Informe Final de Fiscalización Especial Inmediata (FEI)

**Fiscalización Especial Inmediata a la Municipalidad de
Maracaná**

**Noviembre 2019
Asunción, Paraguay**

(1)

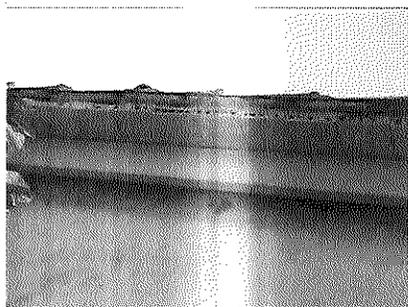
- 1) El techo del aula no tiene doble tapa en los bordes laterales como terminación. Fue ejecutado de tejas y tejuelones sobre tirantes de cemento prefabricado, no se utilizó tirantes de madera como lo establecen las EETT, planos y planillas. La pintura del techo no corresponde a lo contratado.

"...En los aleros se realizará la tapa boca con mortero..." "...y en los bordes laterales del techo como terminación llevará doble tapa"

(2)

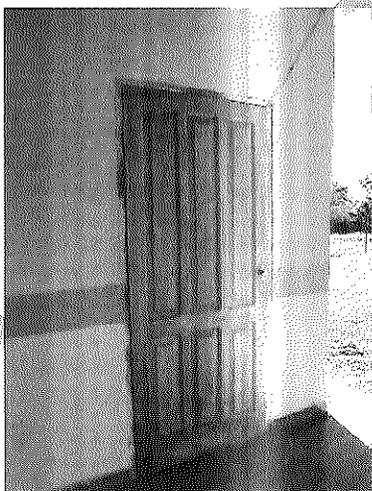
- 2) Revoque sin mezcla reforzada en la unión con el techo, terminación desprolija con posibilidad de filtraciones.

"...Los revoques una vez concluidos tendrán un espesor no mayor de 1,5 cm y serán de color uniforme. Su superficie deberá ser perfectamente lisa, sin deformaciones. Las moquetas, cantos o aristas deberán ser perfectos y se harán con mezcla reforzada."

(3)

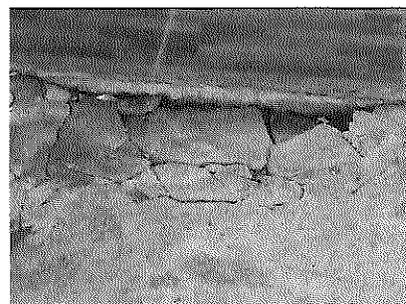
- 3) La puerta colocada no recibió ninguna mano de pintura, así como los marcos que tampoco fueron tratados con pintura de aceite de lino.
- 4) Presencia de Humedad en las paredes revocadas.
- 5) Guarda obra con hundimiento y rotura de piso cemento.

"Todas las aberturas de madera, previo lijado de su superficie, libre de polvos, manchas y materias extrañas, deberán recibir 2 manos de pintura sintética como mínimo..."

Los muros se revocarán a una capa con mezcla 1:4:16 (cemento-cal-arena), con adición especial de "Ceresita" en porcentaje adecuado".

"Será construido con Contrapiso de hormigón de cascotes..., con espesor de 0,08 m..."

(6)

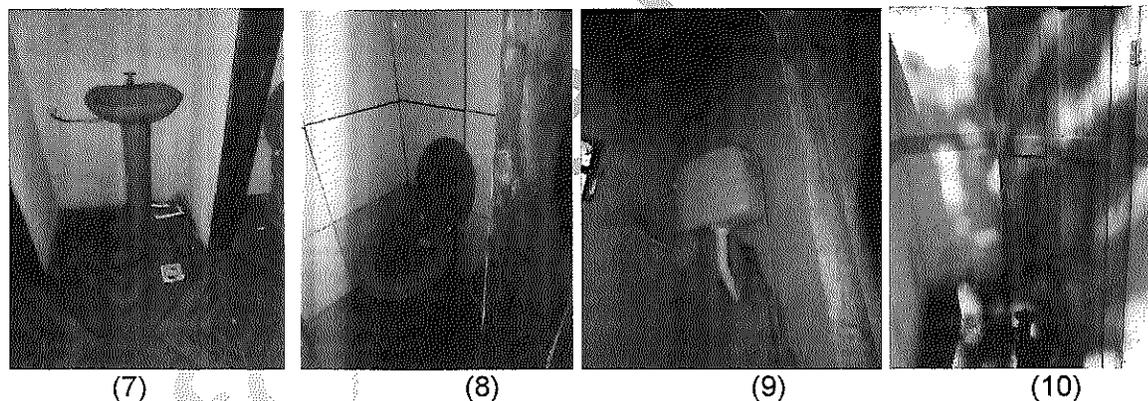
- 6) Tablero de plástico sin barras, sin señalización, sin identificación, llaves de ventilador sin cajas, portalámparas con focos de bajo consumo de escasa iluminación, cableados y cañerías colgadas y desprolijas dentro del aula y alimentación colgada o conectada a la existente para las otras aulas.

- Los tableros en general serán construidos con chapa N° 14, con cerraduras de abrir con monedas barras de fases y neutros, pintadas con esmalte sintético, rielera y todo accesorio para la buena terminación y seguridad para los que la operen.

- El cableado de los tableros se deben hacer en forma ordenada y atar los conductores con cintas de plástico, de tal forma que deje una buena impresión a la vista. Las conexiones a las barras se deben hacer con terminales de cobre.

- En todos los tableros se deben poner nombres a las llaves TM de tal forma a identificar el circuito al que pertenece.

- Los TCV son tableros de comando de ventiladores, dimensionados de acuerdo a la cantidad de llaves de ventiladores que irán colocadas dentro, con fondo de madera para sujetar las llaves con tornillos y serán aterrados con jabalina de cobre de 2,00 mts. - Los TC son tableros de comando de luces y tomas, y las llaves a ser utilizadas en este tablero son interruptores tipo TM de procedencia europea. También debe estar aterrado".

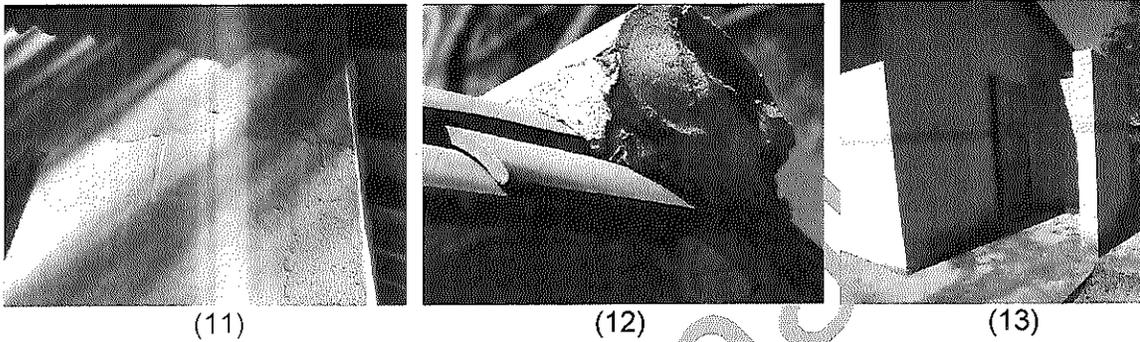
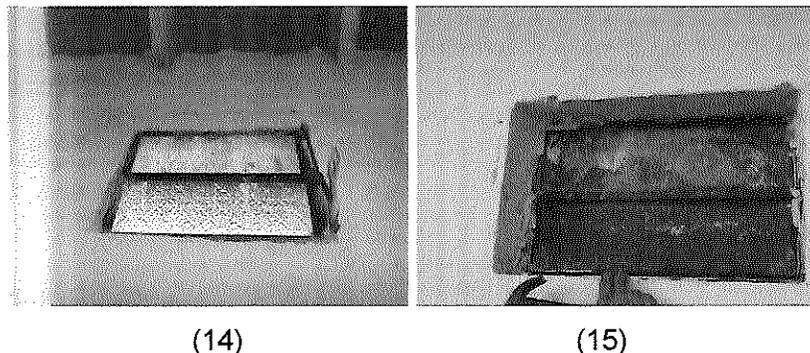
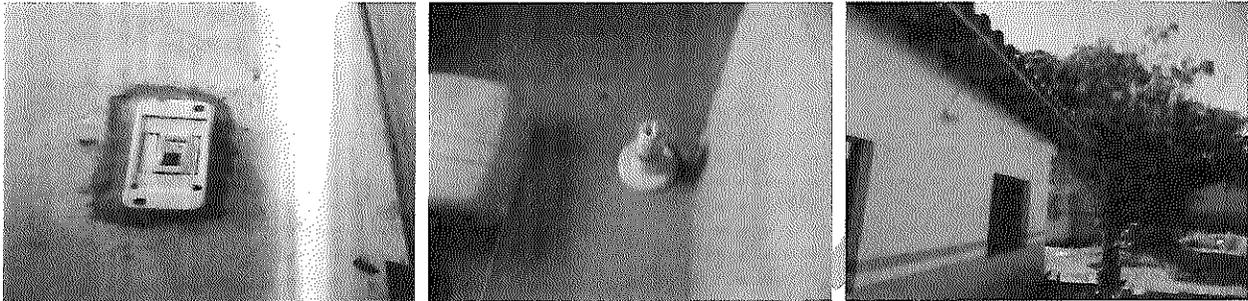
- 7) Área de lavatorio sin azulejos de protección higiénica y/o pintura lavable.
- 8) Defectuosa colocación de las piezas cerámicas. Los azulejos en revestimiento de paredes de los boxes, se colocaron con juntas de cemento gris, distinta tonalidad e imperfectas.
- 9) Los trabajos de plomería no fueron sometidos a prueba, eso se constata por las pérdidas de agua en las cañerías instaladas, la presencia de humedad en las paredes; cisternas sin funcionar: llave de paso de PVC única para dos mingitorios.
- 10) Aberturas desgastadas, sin tratamiento de pintura alguna.

- 11) Revoque exterior con superficie alabeada, con rebabas, desaplomadas.
- 12) Se realizó Tapa boca de tejas, en el asiento del techo, sin terminación lisa, con deformaciones.
- 13) Piso alisado sin pendiente, presencia de humedad por acumulación de agua.

- 14) Mala terminación de revoque en las mochetas de las ventanas balancín.
- 15) Sin retiro o limpieza del materia sobrante del revoque, de la pintura del balancín metálico ni de sus vidrios.

"Todas las aberturas de madera, previo lijado de su superficie, libre de polvos, manchas y materias extrañas, deberán recibir 2 manos de pintura sintética como mínimo..."

"Para la colocación de azulejos... las juntas serán cuidadosamente limpiadas y rellenadas con cemento blanco, cuidando de que queden perfectamente tomadas. No se admitirán azulejos descascarados, ni con esmalte manchado o de distinta tonalidad"

"...Los revoques una vez concluidos tendrán un espesor no mayor de 1,5 cm y serán de color uniforme. Su superficie deberá ser perfectamente lisa, sin deformaciones"

"...En las moquetas, cantos y aristas, será usada una mezcla 1:1:4 (cemento-cal-arena). Los revoques deberán tener un aspecto uniforme una vez concluidos."

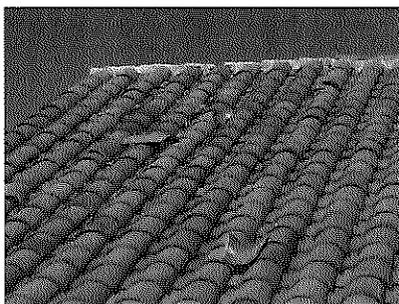
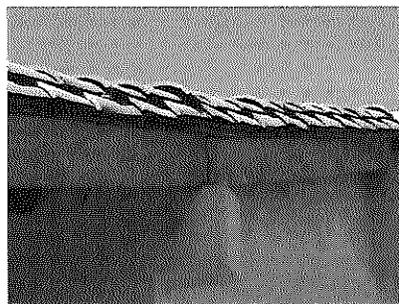
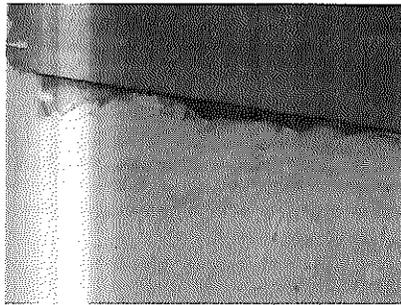
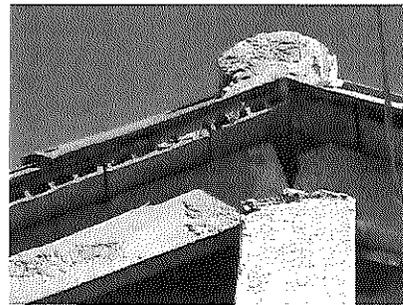
- 17) Fisura por desprendimiento de tejelón
- 18) Tejas sueltas correspondientes a tapas, asiento y borde del techo.
- 19) Los tirantes de hormigón en los bordes están flexados (no concuerdan con las EETT debido a que fueron previstos y contratados tirantes de madera). Revoque con superficie irregular
- 20) Sin macizada en unión del techo con el revoque de la pared.
- 21) Sin terminación de borde, caballete, unión de tirantes. La pintura del techo no corresponde a lo contratado.

Las tejas prensadas serán de color rojo uniforme de buena calidad, de tamaño y forma regular de color uniforme y sin grietas y colocadas con mezcla 1: 2: 10 (cemento-cal-arena), debiendo asentarse las tejas canal sobre un lecho de mortero de 5 mm de espesor y 50 mm de ancho, perfectamente nivelado y alineado con cordel. La flecha de la curvatura del ala mayor será como mínimo 6 cm. y la del ala menor 4,5 cm. El traslape de las tejas será de 8 cm. como mínimo y las mezclas estarán bien enrasadas sin manchar las tejas. Las bocatejas irán revocadas con mezcla 1:2:10 (cemento-cal-arena).

Los extremos de los aleros laterales de los techos serán terminados con doble tapa..."

(26)

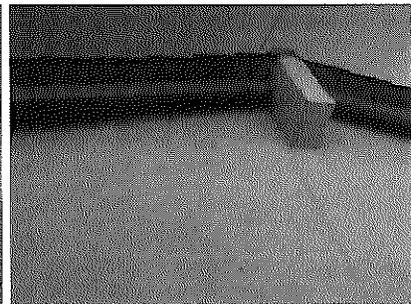
- 26) Los tirantes de cemento prefabricado desgastados. La pintura del techo no corresponde a lo contratado.
- 27) La terminación de boca teja, sin doble tapa en los extremos de los aleros laterales.
- 28) La terminación en unión de tirantes.

Las tejas prensadas serán de color rojo uniforme de buena calidad, de tamaño y forma regular de color uniforme y sin grietas y colocadas con mezcla 1: 2: 10 (cemento-cal-arena), debiendo asentarse las tejas canal sobre un lecho de mortero de 5 mm de espesor y 50 mm de ancho, perfectamente nivelado y alineado con cordel. La flecha de la curvatura del ala mayor será como mínimo 6 cm. y la del ala menor 4,5 cm. El traslape de las tejas será de 8 cm. como mínimo y las mezclas estarán bien enrasadas sin manchar las tejas. Las bocatejas irán revocadas con mezcla 1:2:10 (cemento-cal-arena).

Los extremos de los aleros laterales de los techos serán terminados con doble tapa..."

(36)

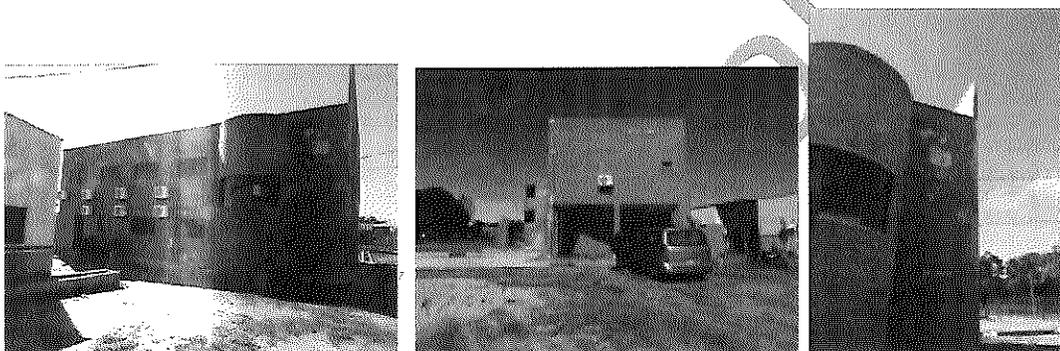
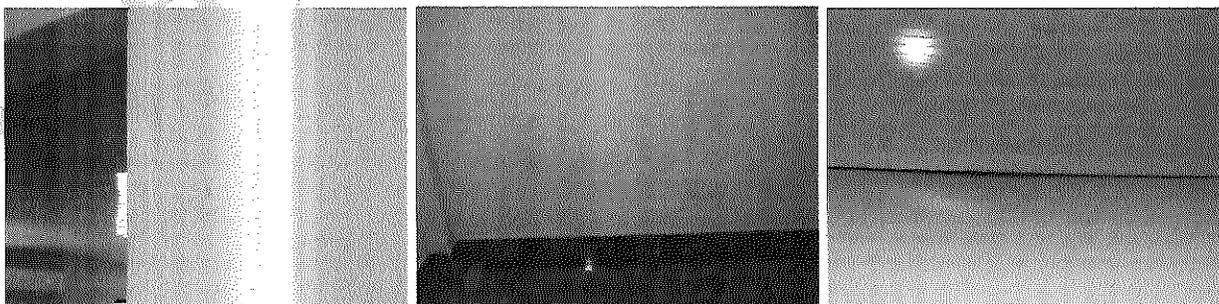
- 36) Revoque exterior realizado en fachada principal, posterior y lateral, sin adición de hidrófugo, con presencia de humedad en considerable extensión.

(41)

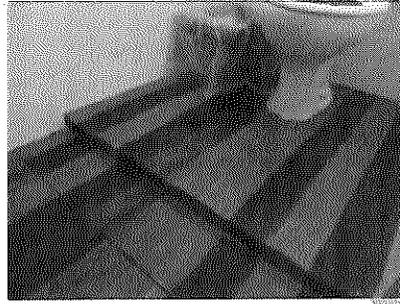
- 41) Piso con defectuosa ejecución de las juntas, sin limpieza de la superficie, ni remoción del excedente de pastina en las mismas.
- 42) Desnivel inadecuado en boxes de baños.

(43)

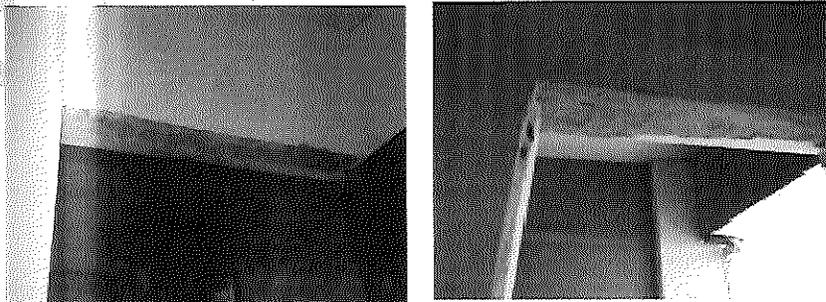
- 43) Filtración de agua de lluvia con presencia de humedad en las paredes de las oficinas y baños

(44)

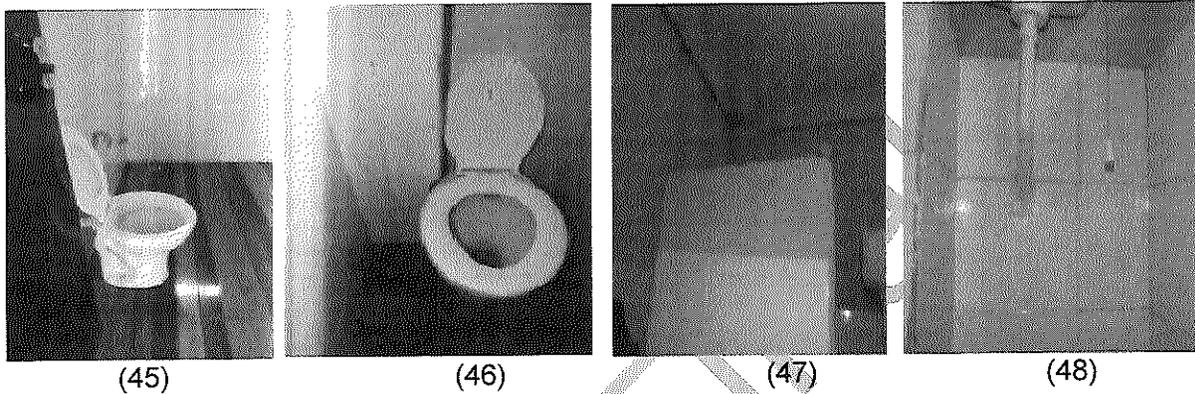
- 44) Falta terminación de revoques en marcos de puertas de vidrio, de los baños.
